ÉTUDE D'IMPACT

Projet de restructuration autour de la gare de Bourgoin-Jallieu Commune de Bourgoin-Jallieu (38)

Mémoire de réponse suite à l'avis du Conseil Général de l'Environnement et du Développement Durable (CGEDD)

Communauté d'Agglomération Porte de l'Isère (CAPI)

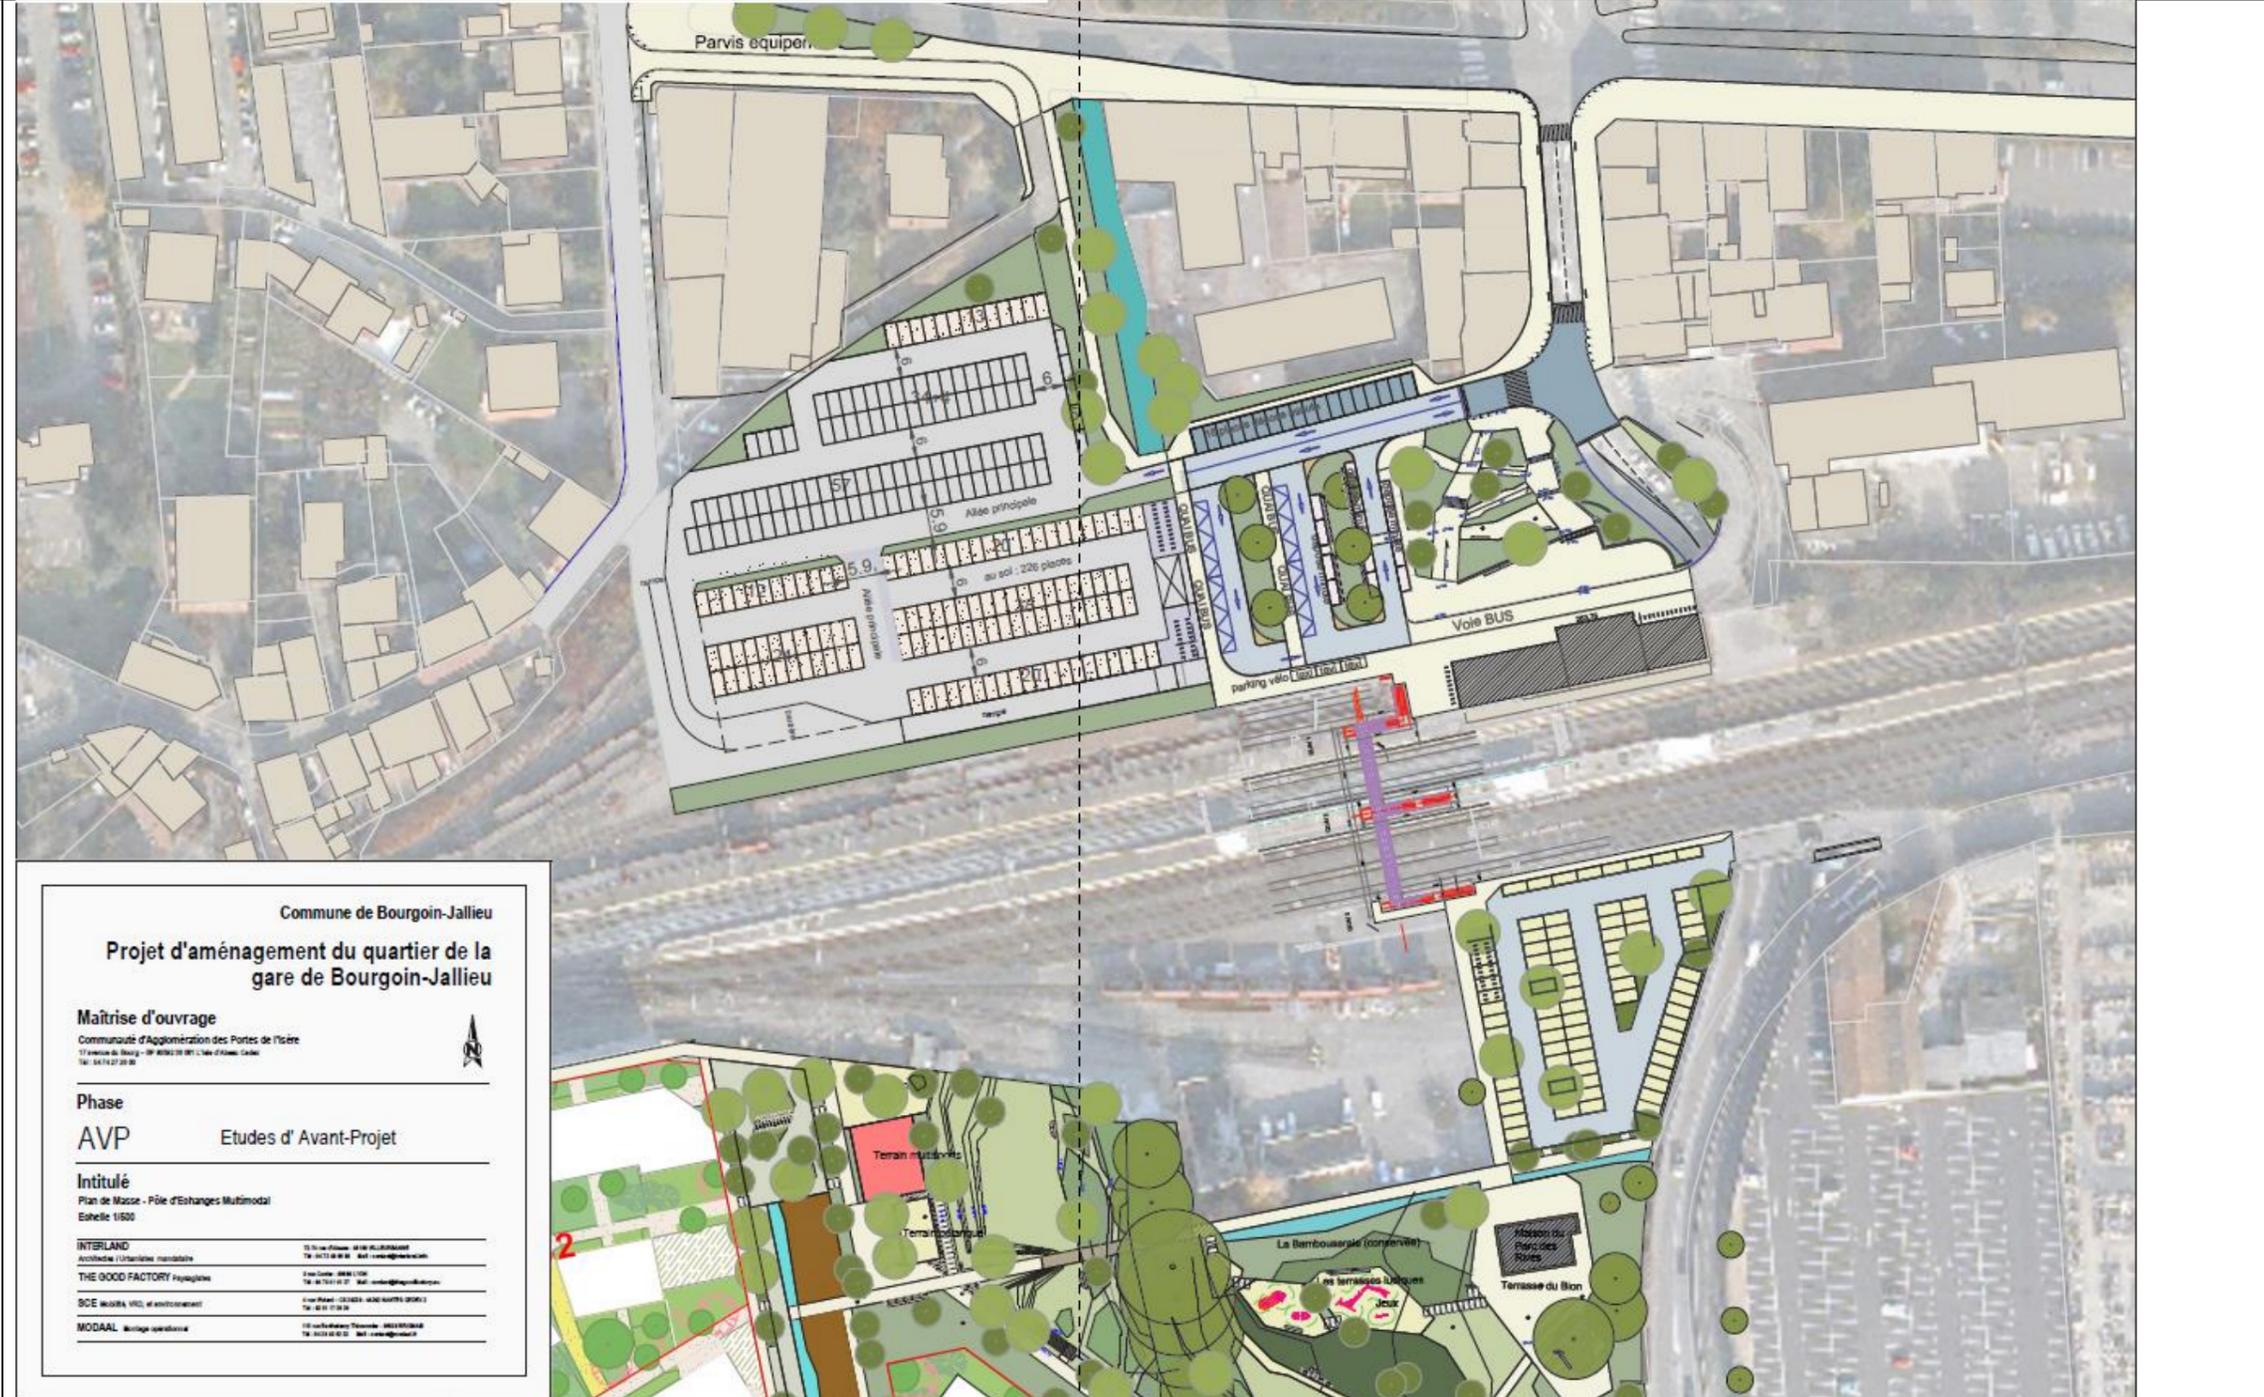
<p>Remarque n°6 : Analyse de la recherche de variantes et du choix du parti retenu</p> <p>L'Ae recommande de clairement différencier d'une part les variantes étudiées non retenues, et d'autre part les options encore ouvertes pour le scénario 1, et les hypothèses plausibles pour le scénario 2 de long terme, qui devront être examinées au regard de leurs incidences sur l'environnement.</p>	<p>L'étude d'impact, dans son chapitre « Parti d'aménagement retenu », présente les différents partis d'aménagement étudiés et non retenus (cf. partie « Genèse du projet et les différents partis d'aménagement étudiés » p173 à 176) et le détail du projet retenu (cf. partie « Projet retenu » p 178 à 194).</p> <p><u>VARIANTES NON RETENUES</u></p> <p>3 variantes ont été étudiées, chaque variante se décline en 2 hypothèses (a et b). Les variantes présentées ci-après n'ont finalement pas été retenues, notamment en raison de l'abandon du projet du théâtre (repositionné en centre-ville), de la diminution de la programmation de logements aux abords du cimetière, pour répondre aux besoins d'extension du cimetière, et de la volonté d'implanter une école au cœur du quartier.</p> <p><u>Variante 1</u></p> <div style="display: flex; justify-content: space-around;"> <div style="text-align: center;"> <p>Hypothèse 1a</p> </div> <div style="text-align: center;"> <p>Hypothèse 1b</p> </div> </div> <div style="display: flex; justify-content: space-around;"> <table border="1" style="width: 45%;"> <thead> <tr> <th></th> <th>Développement</th> <th>Renouvellement</th> <th>Total</th> <th>SDP pour Cbs: 1</th> <th>U. (68 m²/logt)</th> </tr> </thead> <tbody> <tr> <td>Activité</td> <td>6100</td> <td>12900</td> <td>19000</td> <td>19000</td> <td></td> </tr> <tr> <td>Logement</td> <td>24200</td> <td>6700</td> <td>30900</td> <td>30900</td> <td>364</td> </tr> <tr> <td>Equipement</td> <td></td> <td>3000</td> <td>3000</td> <td></td> <td></td> </tr> </tbody> </table> <table border="1" style="width: 45%;"> <thead> <tr> <th></th> <th>Développement</th> <th>Renouvellement</th> <th>Total</th> <th>SDP pour Cbs: 1</th> <th>U. (68 m²/logt)</th> </tr> </thead> <tbody> <tr> <td>Activité</td> <td>6100</td> <td>2000</td> <td>8100</td> <td>8100</td> <td></td> </tr> <tr> <td>Logement</td> <td>24200</td> <td>6700</td> <td>30900</td> <td>40000</td> <td>471</td> </tr> <tr> <td>Equipement</td> <td></td> <td>3000</td> <td>3000</td> <td></td> <td></td> </tr> </tbody> </table> </div> <p><u>Variante 2</u></p>		Développement	Renouvellement	Total	SDP pour Cbs: 1	U. (68 m²/logt)	Activité	6100	12900	19000	19000		Logement	24200	6700	30900	30900	364	Equipement		3000	3000				Développement	Renouvellement	Total	SDP pour Cbs: 1	U. (68 m²/logt)	Activité	6100	2000	8100	8100		Logement	24200	6700	30900	40000	471	Equipement		3000	3000

Commentaire du CGEDD sur l'étude d'impact	Réponses																																												
	<p style="text-align: center;">Hypothèse 3a</p> <p>HYP : pôle tertiaire + salle multifonction → 375 logements (R+2 à R+5) → 14 000 m² d'activités tertiaires → Une école en reconversion dans l'ancien conservatoire. → Un théâtre en développement sur le secteur sud du site</p>  <p style="text-align: center;"> ■ 1 ■ 2 ■ 3 ■ 4 ■ 5 </p>  <table border="1" style="width: 100%; border-collapse: collapse; text-align: center;"> <thead> <tr> <th>LOT</th> <th>Surface des lots</th> <th>Logements Total lots</th> <th>Commerces- services</th> <th>Tertiaire</th> <th>Activité</th> <th>Equipement</th> <th>TOTAL (m² SdP)</th> <th>Unités logements</th> <th>Stationnement</th> <th>CO₂</th> </tr> </thead> <tbody> <tr style="background-color: black; color: white;"> <td>TOTAL hors tertiaire A1 et C 4</td> <td>72 651</td> <td>27 368</td> <td>0</td> <td>14 363</td> <td>0</td> <td>2 292</td> <td>44 023</td> <td>375</td> <td>833</td> <td>1,28</td> </tr> </tbody> </table> <hr/> <p style="text-align: center;">Hypothèse 3b</p> <p>HYP 1 Pôle tertiaire + salle multifonction et P silo + compte propre tertiaire → 375 logements (R+2 à R+5) → 20 000 m² d'activités tertiaires → Une école en reconversion dans l'ancien conservatoire. → Un théâtre en développement sur le secteur sud du site</p>  <p style="text-align: center;"> ■ 1 ■ 2 ■ 3 ■ 4 ■ 5 </p>  <table border="1" style="width: 100%; border-collapse: collapse; text-align: center;"> <thead> <tr> <th>LOT</th> <th>Surface des lots</th> <th>Logements Total lots</th> <th>Commerces- services</th> <th>Tertiaire</th> <th>Activité</th> <th>Equipement</th> <th>TOTAL (m² SdP)</th> <th>Unités logements</th> <th>Stationnement</th> <th>CO₂</th> </tr> </thead> <tbody> <tr style="background-color: black; color: white;"> <td>TOTAL</td> <td>72 651</td> <td>27 368</td> <td>0</td> <td>20 229</td> <td>0</td> <td>2 292</td> <td>49 889</td> <td>375</td> <td>833</td> <td>1,28</td> </tr> </tbody> </table> <p>PROJET RETENU</p>	LOT	Surface des lots	Logements Total lots	Commerces- services	Tertiaire	Activité	Equipement	TOTAL (m ² SdP)	Unités logements	Stationnement	CO ₂	TOTAL hors tertiaire A1 et C 4	72 651	27 368	0	14 363	0	2 292	44 023	375	833	1,28	LOT	Surface des lots	Logements Total lots	Commerces- services	Tertiaire	Activité	Equipement	TOTAL (m ² SdP)	Unités logements	Stationnement	CO ₂	TOTAL	72 651	27 368	0	20 229	0	2 292	49 889	375	833	1,28

LOT	Surface des lots	Logements Total lots	Commerces- services	Tertiaire	Activité	Equipement	TOTAL (m ² SdP)	Unités logements	Stationnement	CO ₂																																			
TOTAL hors tertiaire A1 et C 4	72 651	27 368	0	14 363	0	2 292	44 023	375	833	1,28																																			
LOT	Surface des lots	Logements Total lots	Commerces- services	Tertiaire	Activité	Equipement	TOTAL (m ² SdP)	Unités logements	Stationnement	CO ₂																																			
TOTAL	72 651	27 368	0	20 229	0	2 292	49 889	375	833	1,28

Commentaire du CGEDD sur l'étude d'impact	Réponses											
	<p>MAÎTRISE FONCIERE DU SITE PROJET DE RESTRUCTURATION AUTOUR DE LA GARE DE BOURGOIN-JALLIEU</p>  <p> Périmètre de l'aire d'étude rapprochée </p>

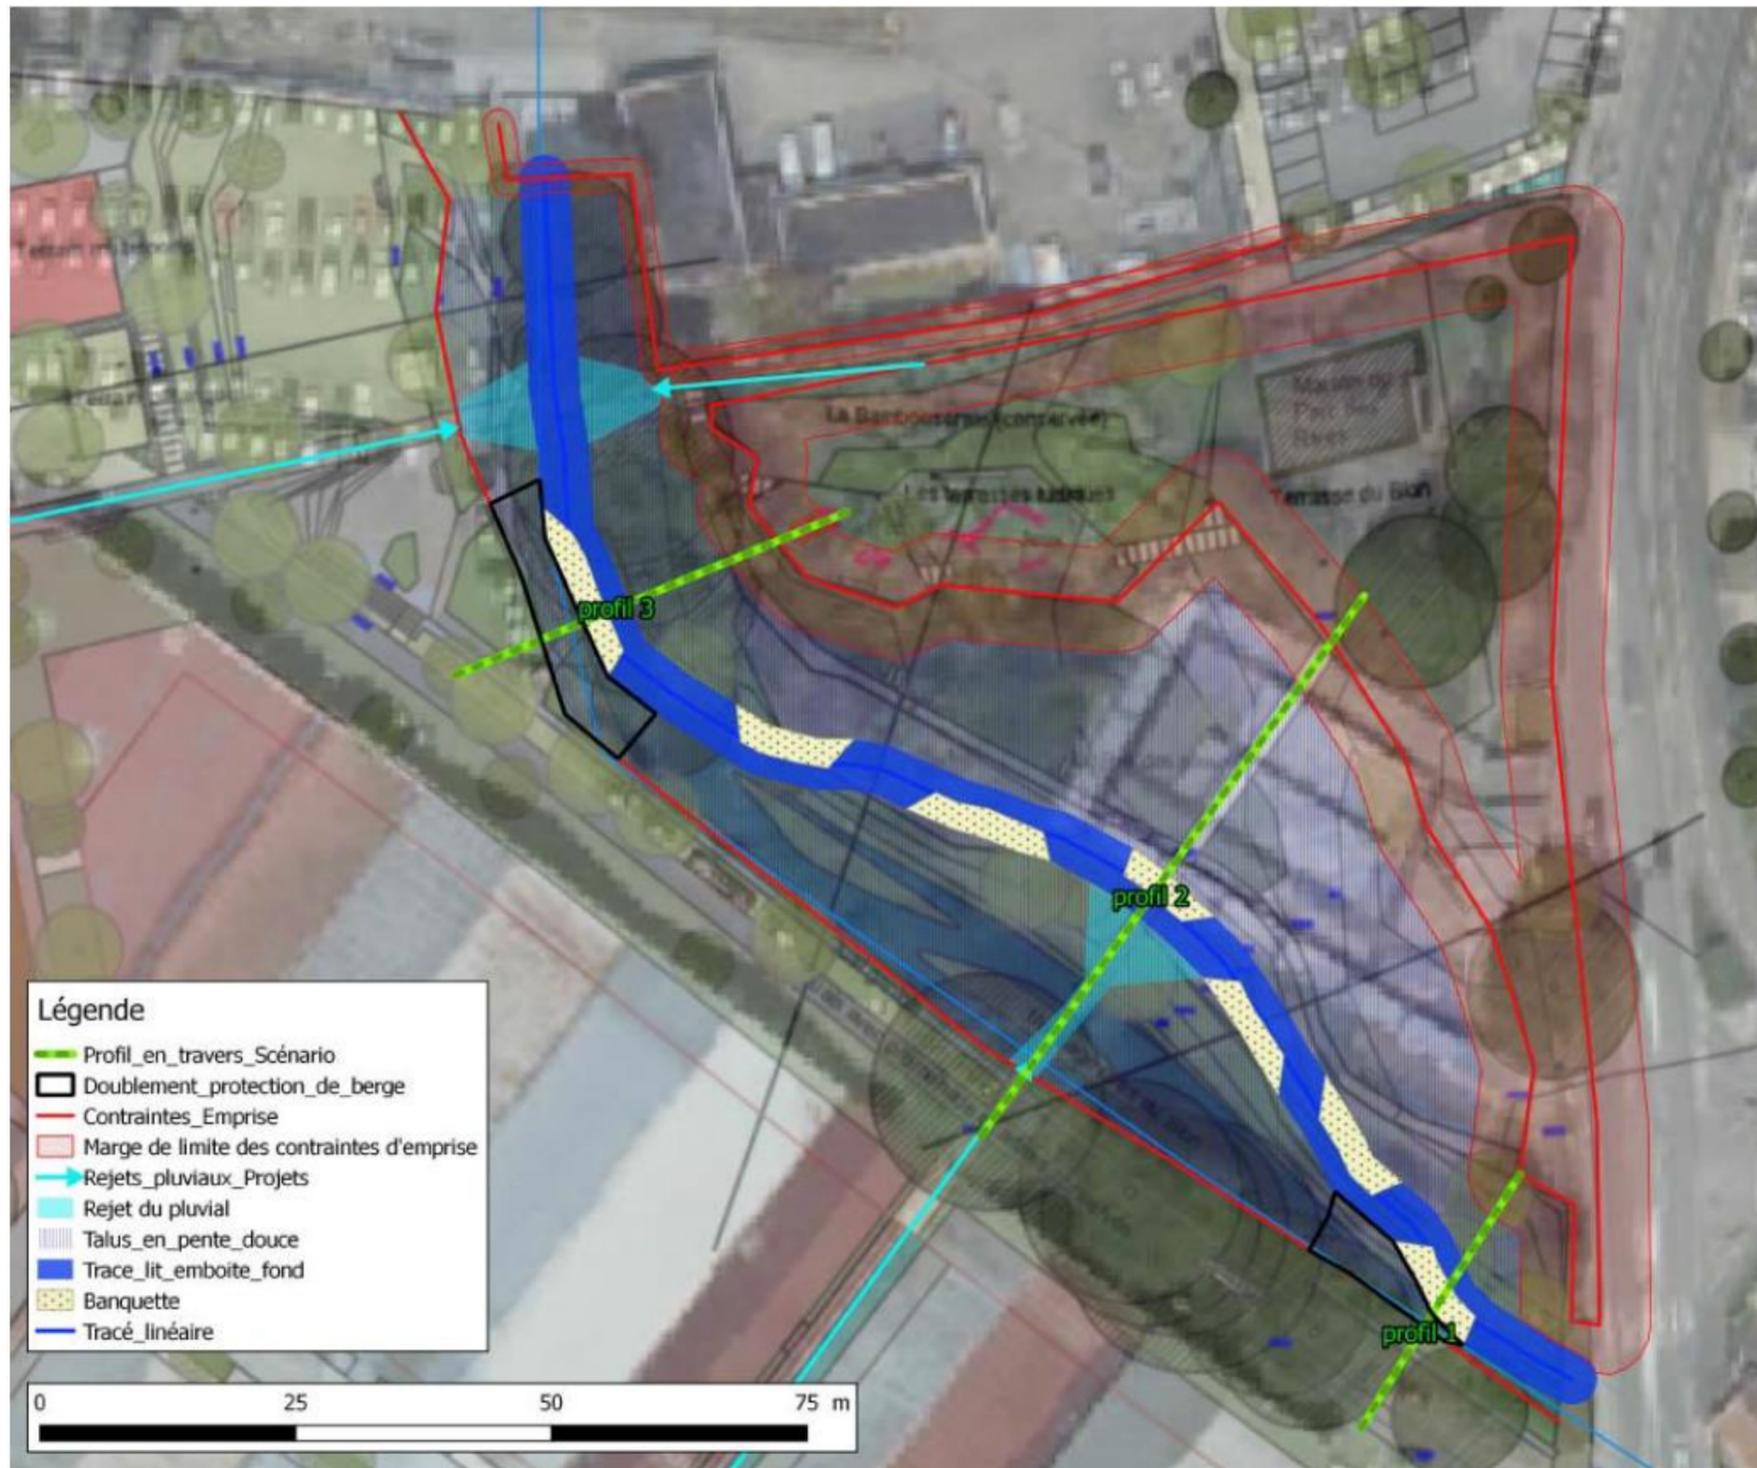
<p>Remarque n°8 : Analyse des incidences du projet – Mesures d'évitement, de réduction et de compensation de ces incidences</p> <p>L'Ae préconise de préciser les conditions d'acquisition de la maîtrise globale du site et de signaler les éventuelles difficultés rencontrées (dureté foncière), les éventuels impacts en termes de retard dans le projet et les moyens pour les résoudre.</p>	<p>L'ensemble du foncier du projet est communal, hormis le parking de la gare qui appartient à la SNCF et dont les conditions de libérations sont d'ores et déjà levées. Dans ces conditions, il n'est pas prévu d'expropriations. Cela dépendra également du scénario de maîtrise d'ouvrage choisi pour le parking silo (cf. réponse à la remarque n°2) : si la maîtrise d'ouvrage du parking est assurée par Effia, il n'y aura pas besoin de racheter le foncier.</p> <p>Un point dur persiste : une partie du foncier au Nord du périmètre de la ZAC, appartenant à la SNCF, n'est pas encore maîtrisé. Des discussions sont actuellement en cours pour évaluer la mutabilité de ce secteur.</p> <p>La carte de la maîtrise foncière du site de la gare de Bourgoin-Jallieu est présentée en page suivante (et en p23 de l'étude d'impact).</p>

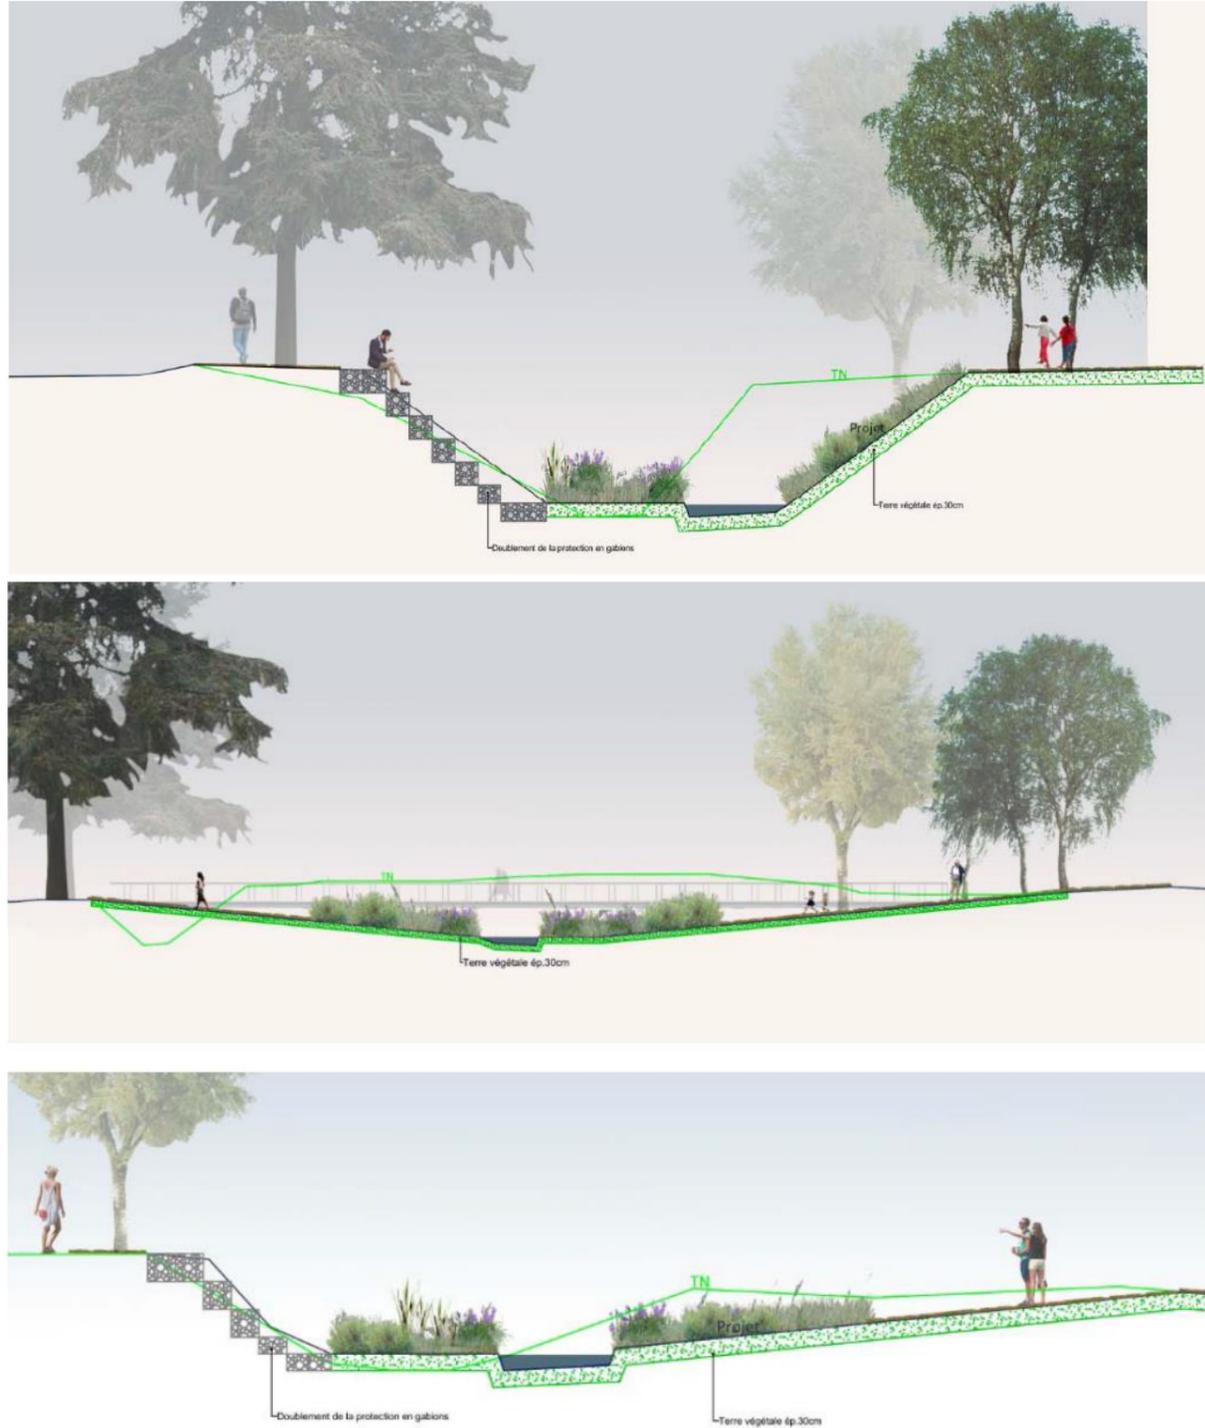
<p>Remarque n°11 : Analyse des incidences du projet – Mesures d'évitement, de réduction et de compensation de ces incidences</p> <p>L'Ae recommande de préciser la stratégie visée et les principes</p>	<p>La ZAC de la Gare de Bourgoin-Jallieu est un projet d'aménagement aux multiples objectifs :</p> <ul style="list-style-type: none"> ▶ Valoriser les centralités des villes ; ▶ Confirmer les quartiers gare comme nouvelles centralités ; ▶ Promouvoir un développement urbain qui facilite la proximité ; ▶ Qualifier les entrées de ville ; ▶ Valoriser les espaces naturels ; ▶ Développer les modes de transports alternatifs à la voiture individuelle ; ▶ Requalifier les friches ;

Commentaire du CGEDD sur l'étude d'impact	Réponses
	<p>Suite à la mise à jour et à la prise en compte des différentes contraintes, l'emprise du projet dédiée à la restauration du Bion a été précisée, afin d'assurer l'optimisation du gain écologique et hydromorphologique du projet retenu. Par ailleurs, afin de garantir au mieux la fonctionnalité du cours d'eau en termes d'hétérogénéité, d'attractivité et de connectivité des milieux aquatiques, les principes de dimensionnement hydromorphologique suivant ont été intégrés :</p> <ul style="list-style-type: none"> ▶ Calage du tracé du lit sur la base des scénarios n°1 et n°2 en respectant la sinuosité de référence tirée des observations sur le Bion en amont du site d'étude (longueur d'onde entre méandre de 90,0 m, amplitude des méandres de 30,0 m, etc.) ; ▶ Calage de la géométrie du lit mineur sur les bases des observations sur la géométrie sur des stations de référence en amont sur le Bion ; ▶ Calage d'un lit d'étiage et de banquettes afin de permettre une charge en eau suffisante en conditions d'étiage (au moins 0,10 m pour le QMNA5 de 100 l/s) et une mise en charge rapide de ce dernier (submersion de la banquette pour Q = 2 x Module = 600 l/s << Q1 ~ 8,0 m3/s), permettant d'assurer une meilleure dissipation des crues ; ▶ Les talus des berges sont ensuite optimisés en pente douce au maximum selon l'emprise disponible afin de permettre une ouverture des rives dans le cadre de la conception du parc. <p><u>Illustration des principes des dimensionnement hydromorphologiques</u></p> <p>Cette configuration semble adaptée car elle permet d'une part, une ouverture et un décroisement latéral du lit du Bion aujourd'hui encaissé favorable au ralentissement des crues et, d'autre part, la restauration d'un lit mineur vif pouvant divaguer au sein du lit plein bord hors des zones à enjeux sur les berges, sur la rive gauche en amont et en aval du site. Le plan schématique du projet de restauration du Bion ainsi que les profils en travers du projet de restauration du Bion sont présentés ci-après.</p> <p><u>Plan schématique du projet de restauration du Bion</u></p>
